**LOTEAMENTO DA UNIDADE DE EXECUÇÃO 1  
DO PLANO DE PORMENOR DO CHINICATO  
PROJETO DE EXECUÇÃO - URBANIZAÇÃO DA ENCOSTA DO SOL**

**ESTUDO DE IMPACTE AMBIENTAL**  
**Anexo 2.4 – Proposta de Transporte Urbano**  
**e Proposta de Mobilidade Suave para o LUES**

### Estudo de Impacte Ambiental Pedido de Elementos Adicionais - Aditamento Anexo A3

Parte 1 - Proposta de Transporte Urbano para o LUES

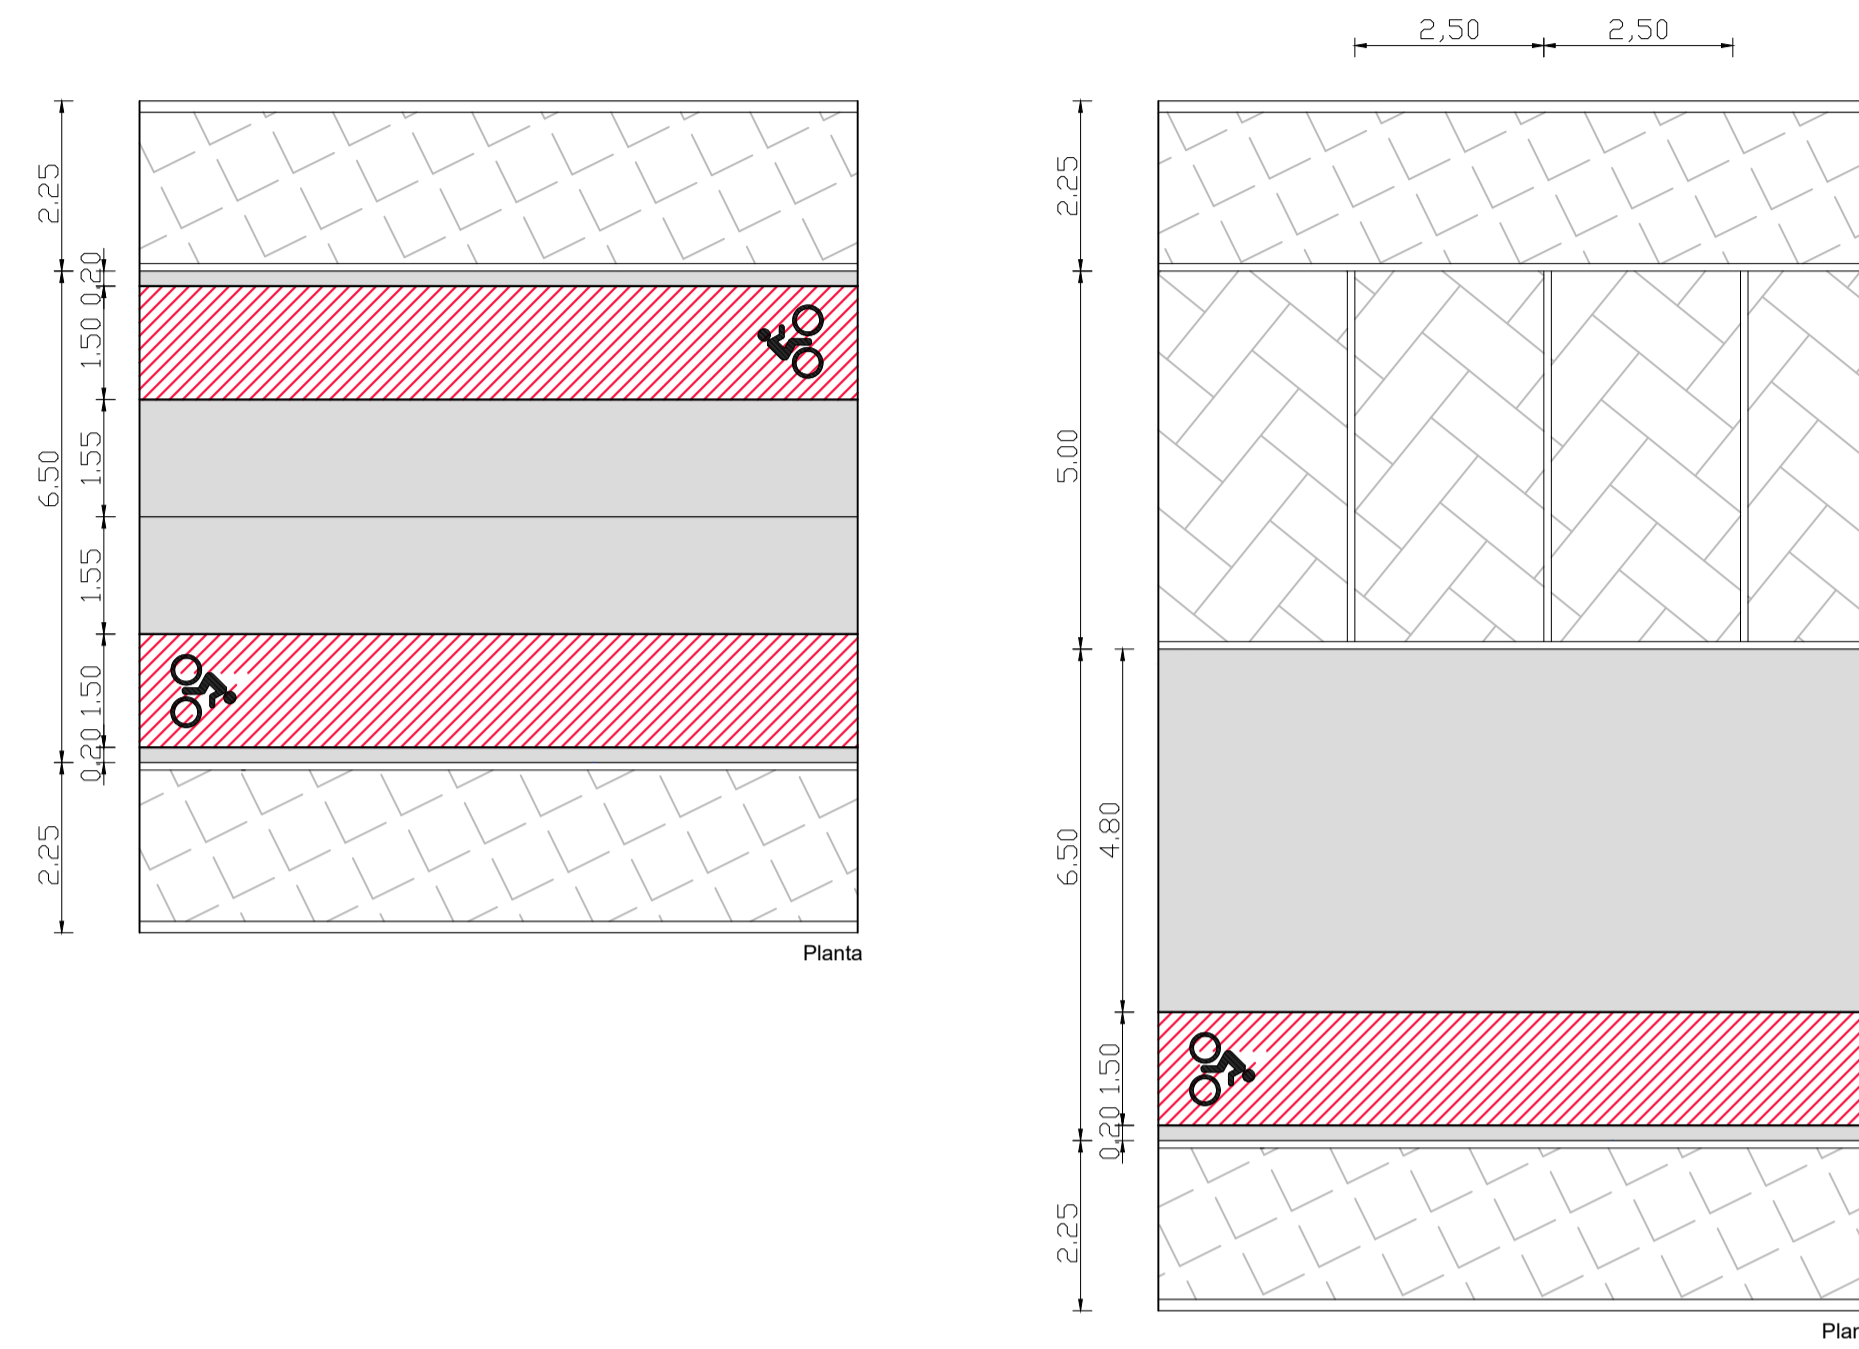
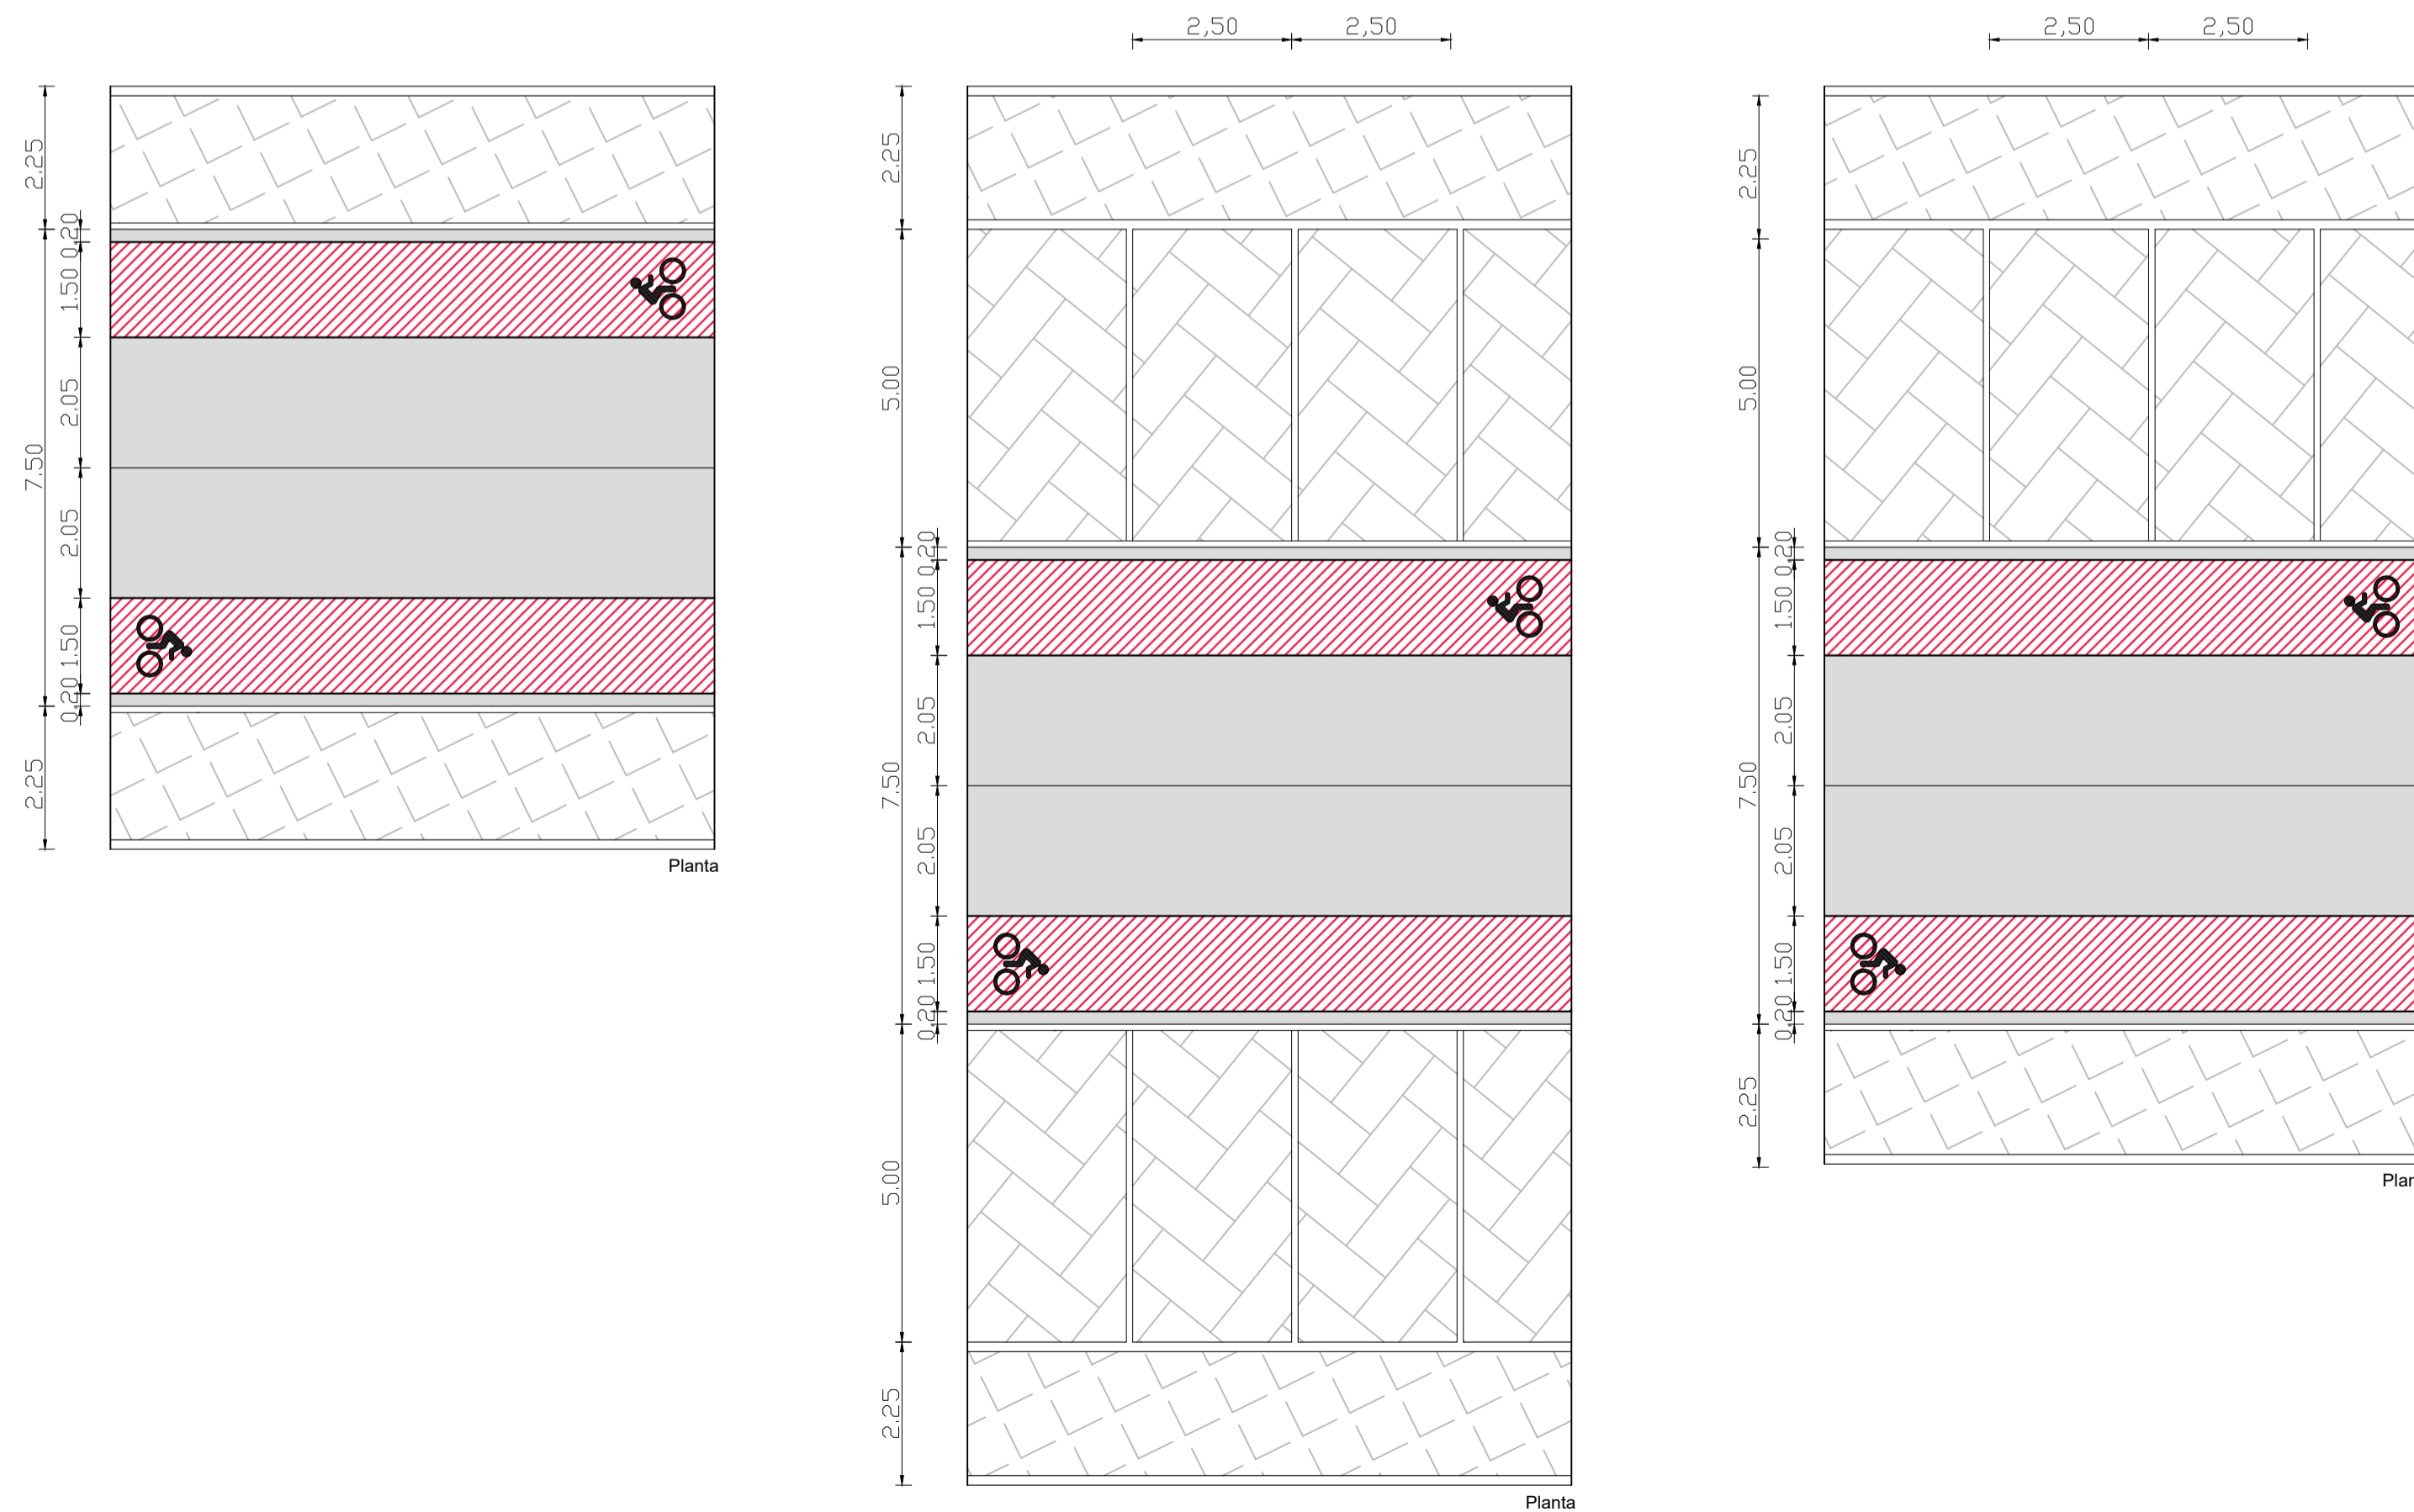
Se considerarmos que o prazo de execução das obras, que na melhor da hipótese será de 10 anos, equaciona-se, mesmo na ausência de uma rede ciclável no concelho, **senão seria oportuno delinear /planear para o futuro um circuito para a mobilidade suave.**

Na generalidade, a rede ciclável proposta, é composta por faixas cicláveis com 1,50 m de largura, que partilham a via com o tráfego rodoviário, distando 0,80 m ou 0,20 m da berma, consoante esta possua ou não, respetivamente, estacionamento paralelo à via.

Planta com proposta da atualização da sinalização da rede viária  
Escala 1:1000

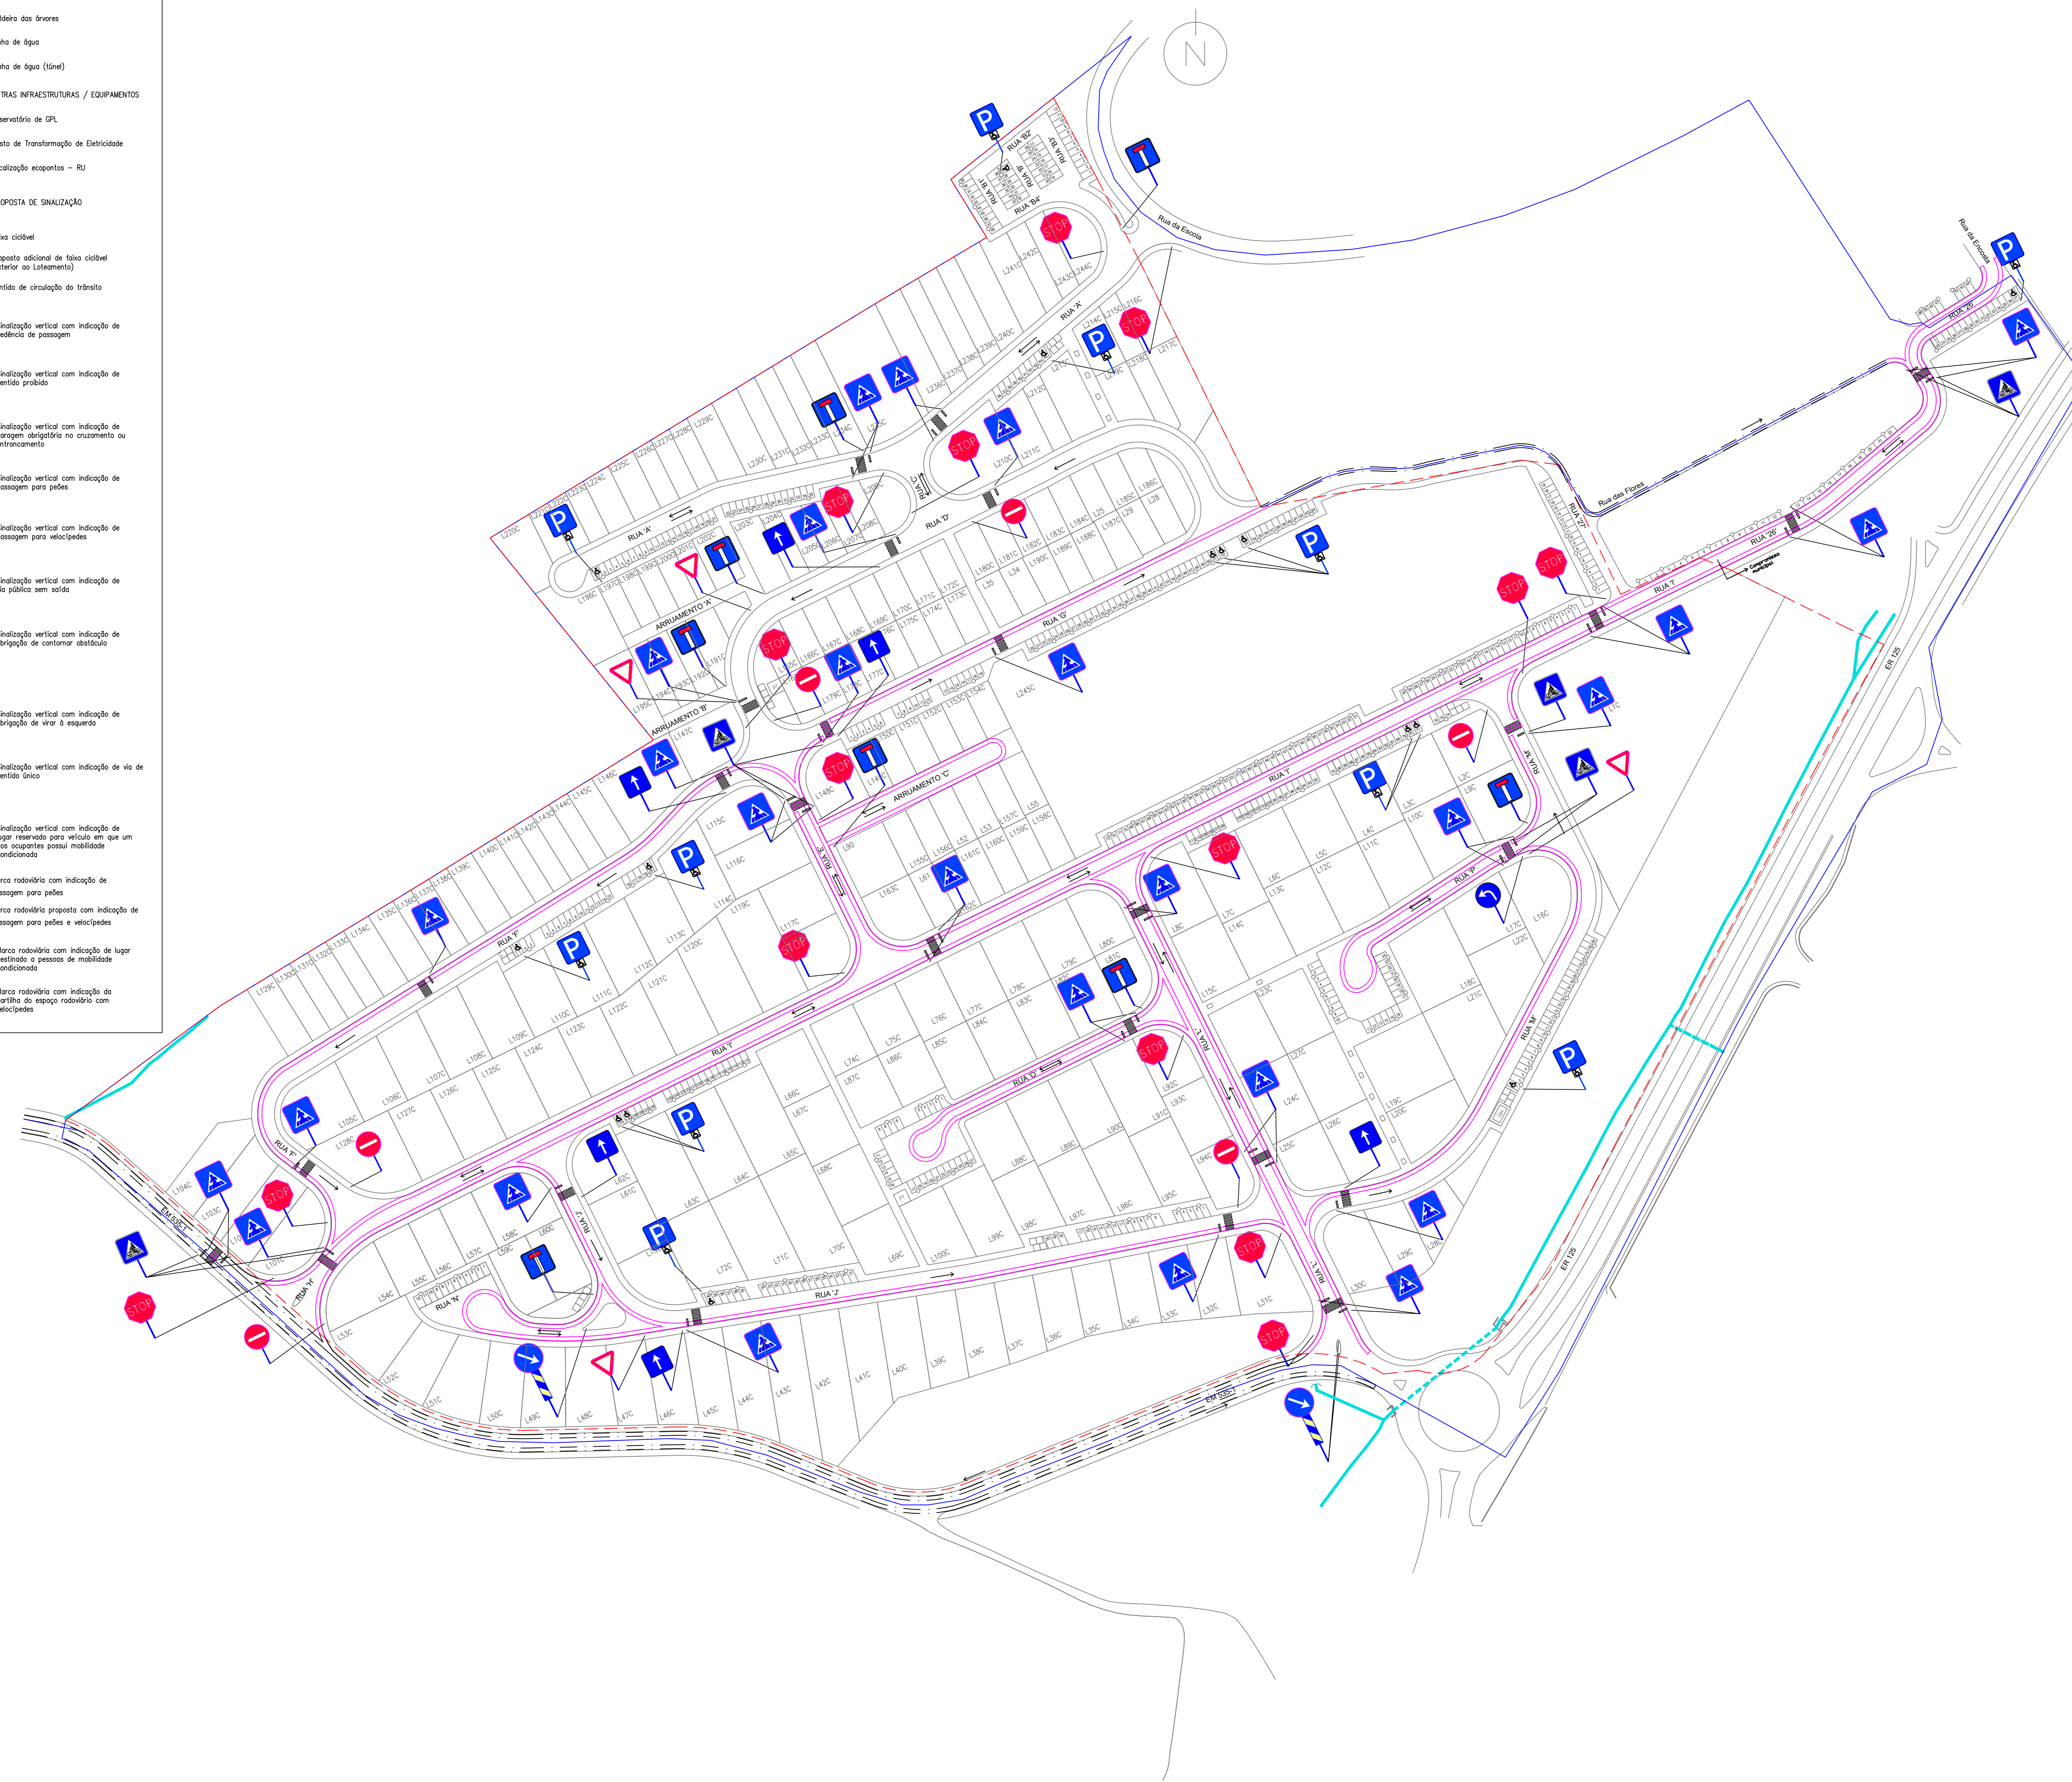
**Soluções de tráfego que evitem a entrada oeste do loteamento pela estrada do Paúl M535- 1 (...), evitando aí a sobrecarga de tráfego e ruído.**

Devido à partilha entre o tráfego rodoviário e a circulação dos velocípedes, foi proposta uma alteração à planta de sinalização do loteamento, inclusivamente com mudança nos sentidos de circulação, de forma a salvaguardar a segurança dos velocípedes e a funcionalidade do trânsito. Neste sentido registam-se as seguintes alterações nos sentidos de trânsito:

- Nas ruas principais de distribuição (Ruas **L** e **I**) que possuem 7,5 m de largura, a circulação a circulação mantém os dois sentidos.
- Na Rua **H**, ainda que a mesma assuma uma largura igual ou superior a 7,5 m, é proposta a alteração para que esta apresente apenas um sentido de trânsito unidirecional, ou seja apenas é permitida a entrada e saída do LUES para a EM 535-1 por velocípedes (ver Desenho 2).

Esta alteração para além das questões relacionadas com a segurança dos velocípedes pretende reduzir o volume de tráfego na EM535-1, minimizando os eventuais efeitos negativos (redução dos índices de poluição e sonoros) nas zonas adjacentes e em particular sobre a área do Paul de Lagos.

- Nas ruas **M**, **J**, **F** e **G**, o trânsito passa a ser efetuado apenas de forma unidirecional;
- A Rua **E**, constitui uma exceção, uma vez que apesar de possuir faixas cicláveis e uma largura de 6,5 m, manterá o trânsito bidirecional, pois possui uma articulação estratégica com a zona norte do loteamento
